CARTOGRAFIA DI RIFERIMENTO: STATO ADOTTATO/STATO MODIFICATO

ALL.2 – CONFRONTO CLASSIFICAZIONE – OSSERVAZIONE 3, PUNTO 1.1

Fig. 27: stato adottato, recettore R26 (TAV. 1 e 1B)

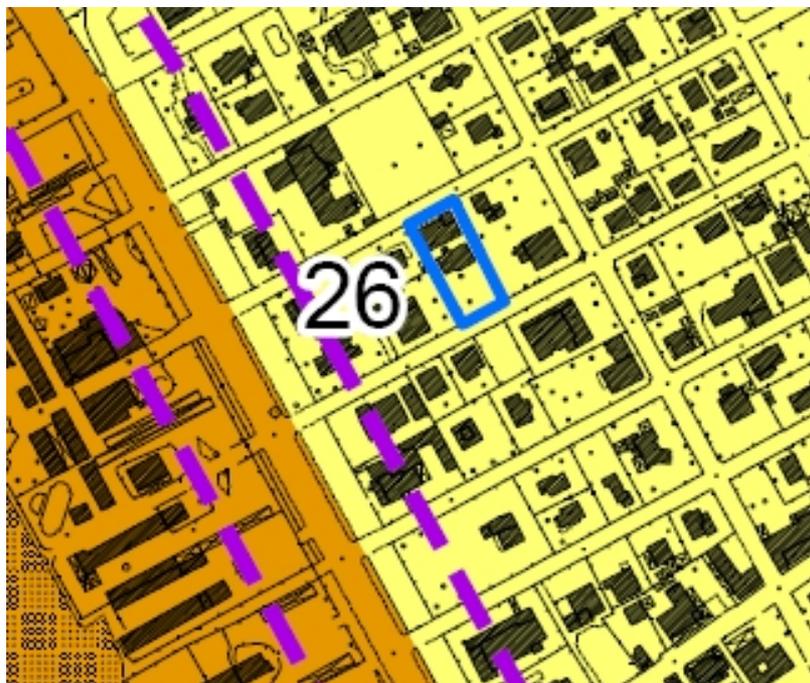
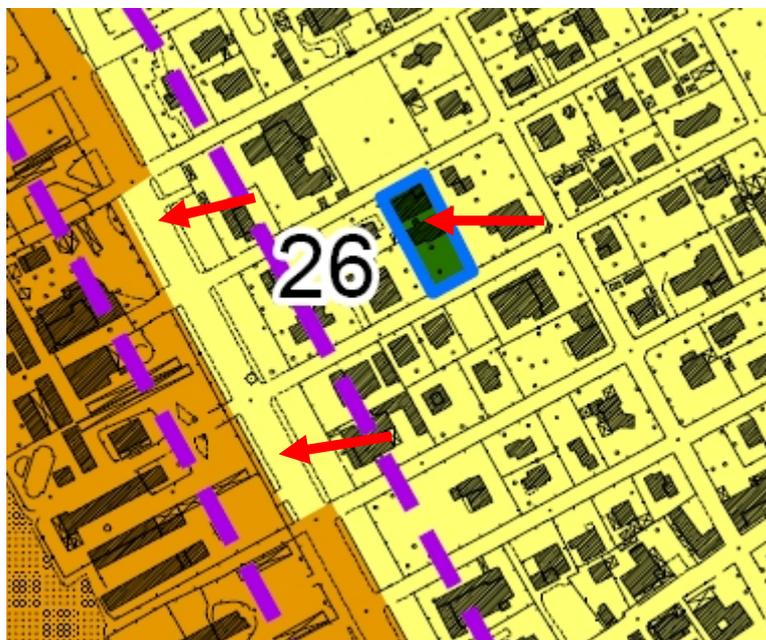
Fig. 28: stato modificato: in classe II l'edificio scolastico, ampliamento della classe III verso ovest, ricomprendendo parte di Via Roma in III; le modifiche sono indicate dalle frecce (TAV. 1 e 1B)

Fig. 31: stato adottato, Lago di Porta sul confine con Montignoso (tav. 1 e 1C)

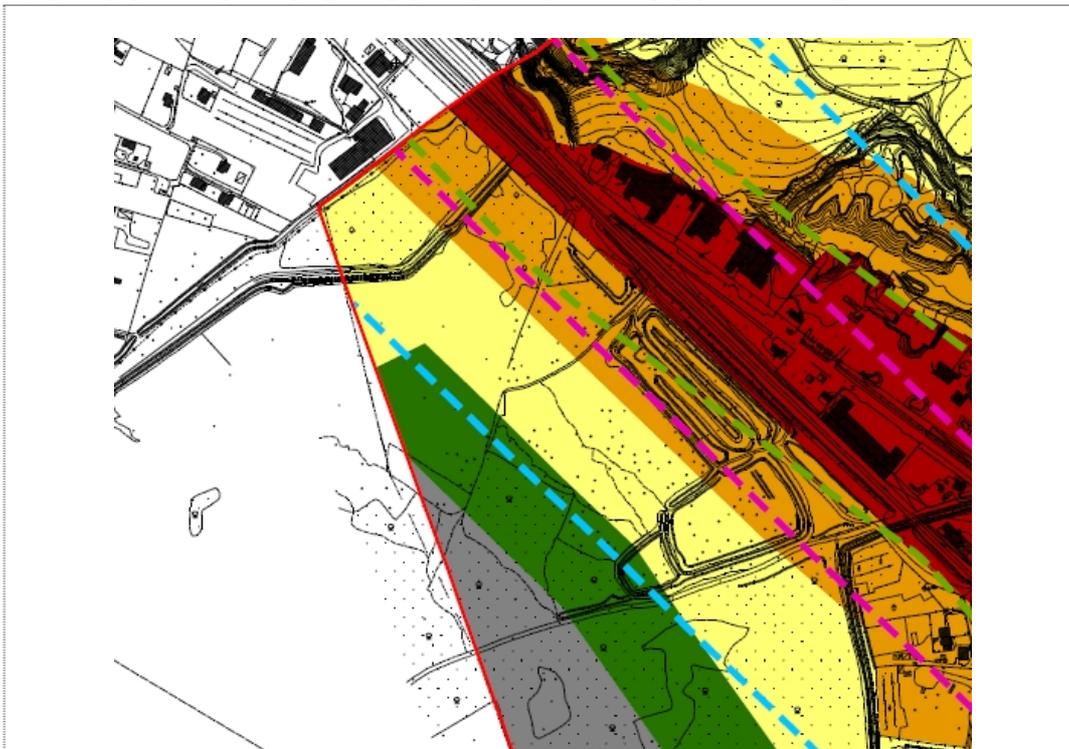
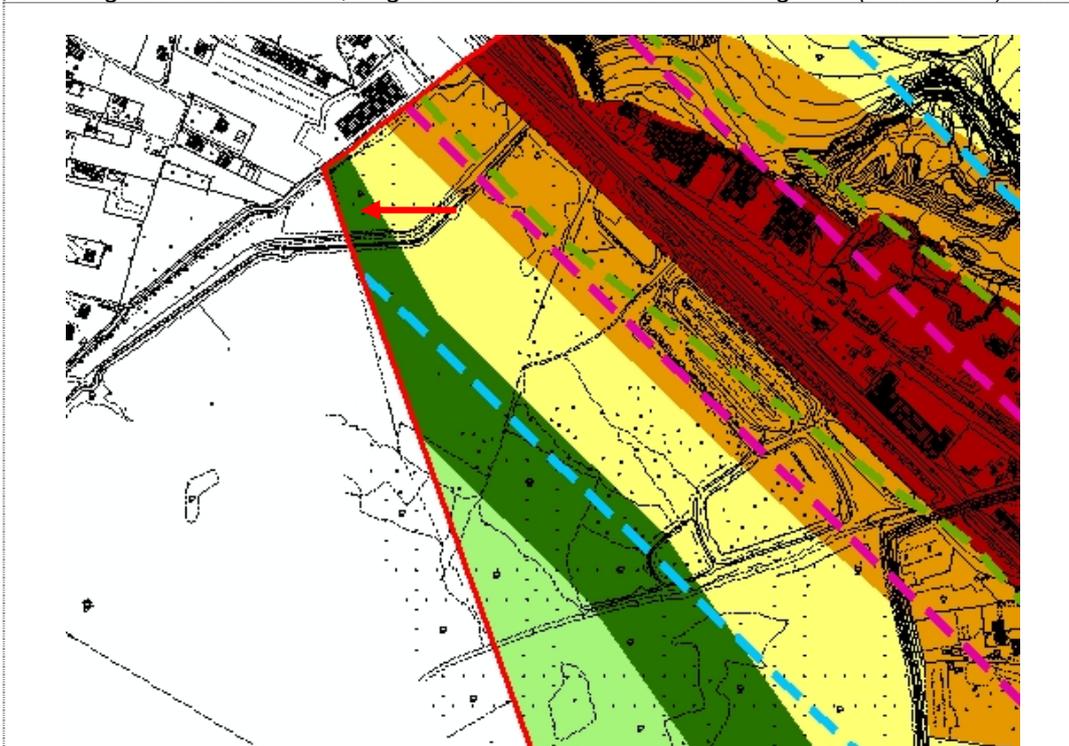
Fig. 32: stato modificato: la freccia indica i cambiamenti apportati (tav. 1 e 1C)

Fig. 33: stato adottato, località Tribbione su confine con Seravezza (tav. 1 e 1C)

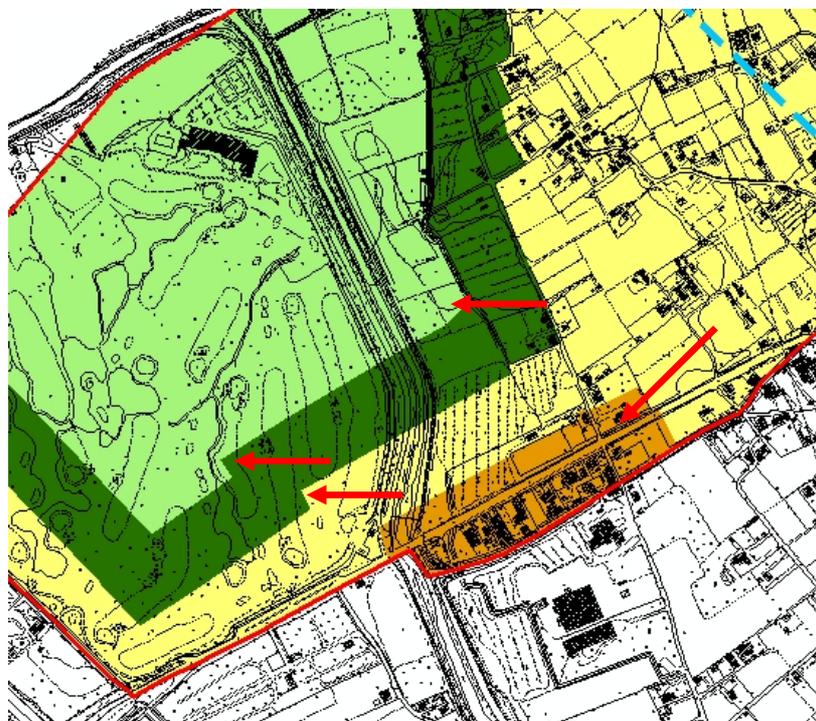
Fig. 34: stato modificato: le frecce indicano i cambiamenti apportati (tav. 1 e 1C)

Fig. 35: stato adottato, la cava Tognetti in classe III (tav. 1, 1A, 2B)

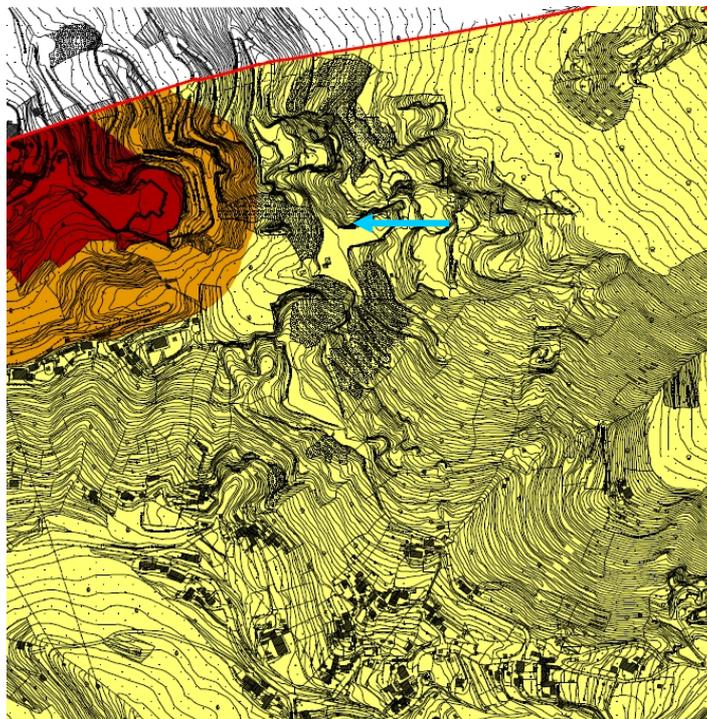
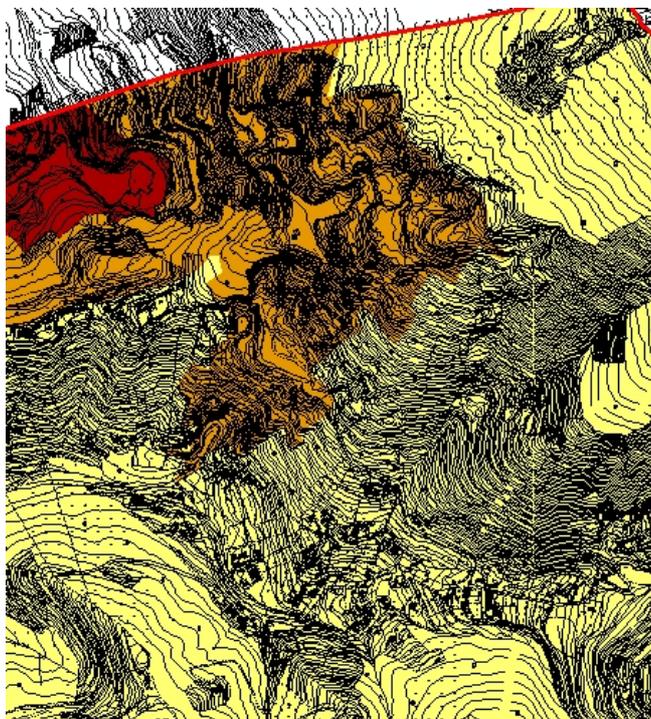
Fig. 36: stato modificato: la cava è stata inserita in classe IV (tav. 1, 1A, 2B)

Fig. 37: stato adottato, Strettoia in classe II a contatto con Seravezza (tav. 1 e 1C)

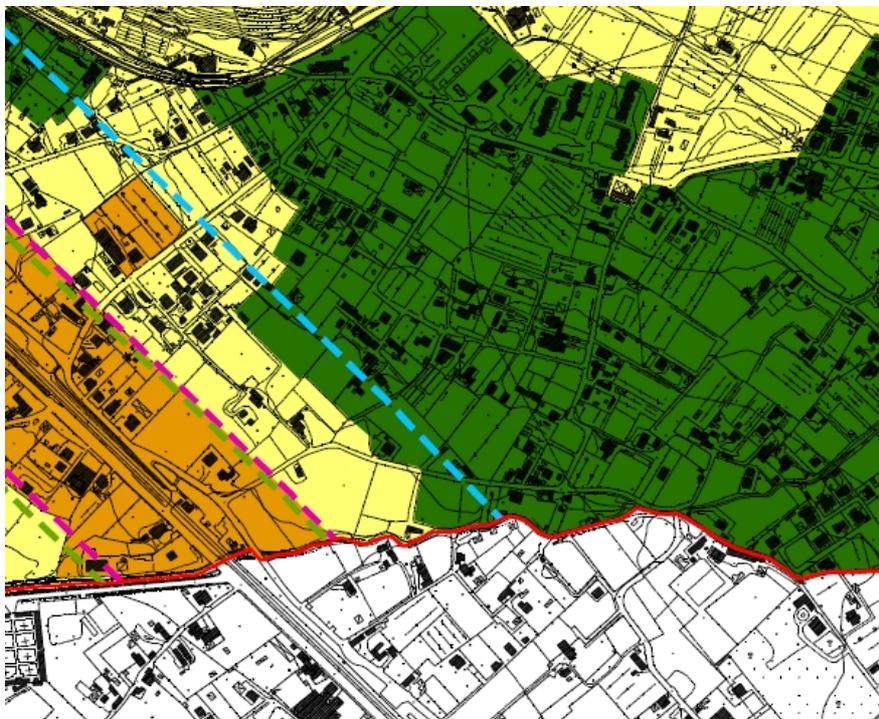
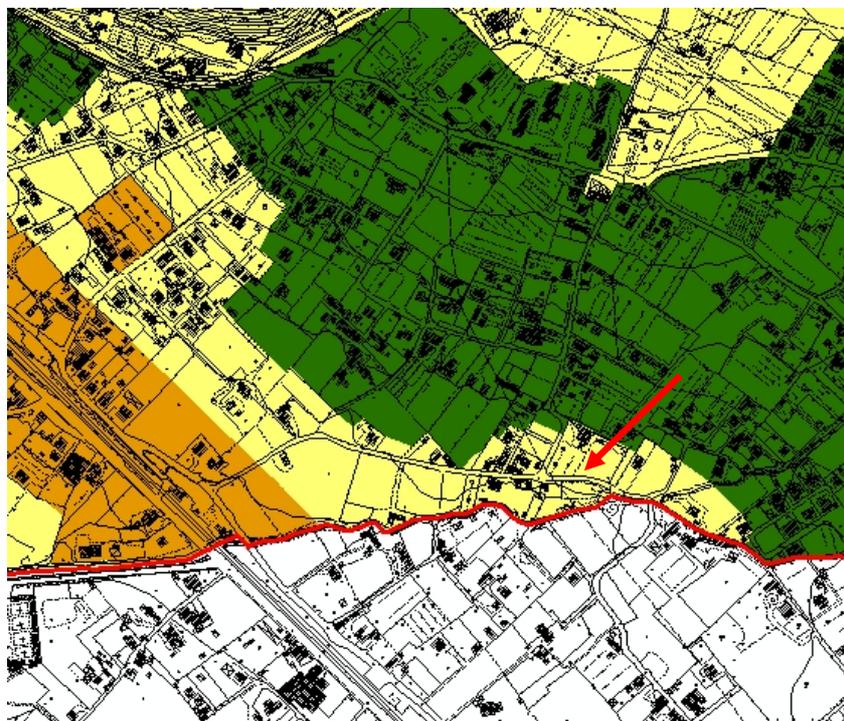
Fig. 38: stato modificato: Strettoia in classe III a contatto con Seravezza (tav. 1 e 1C)
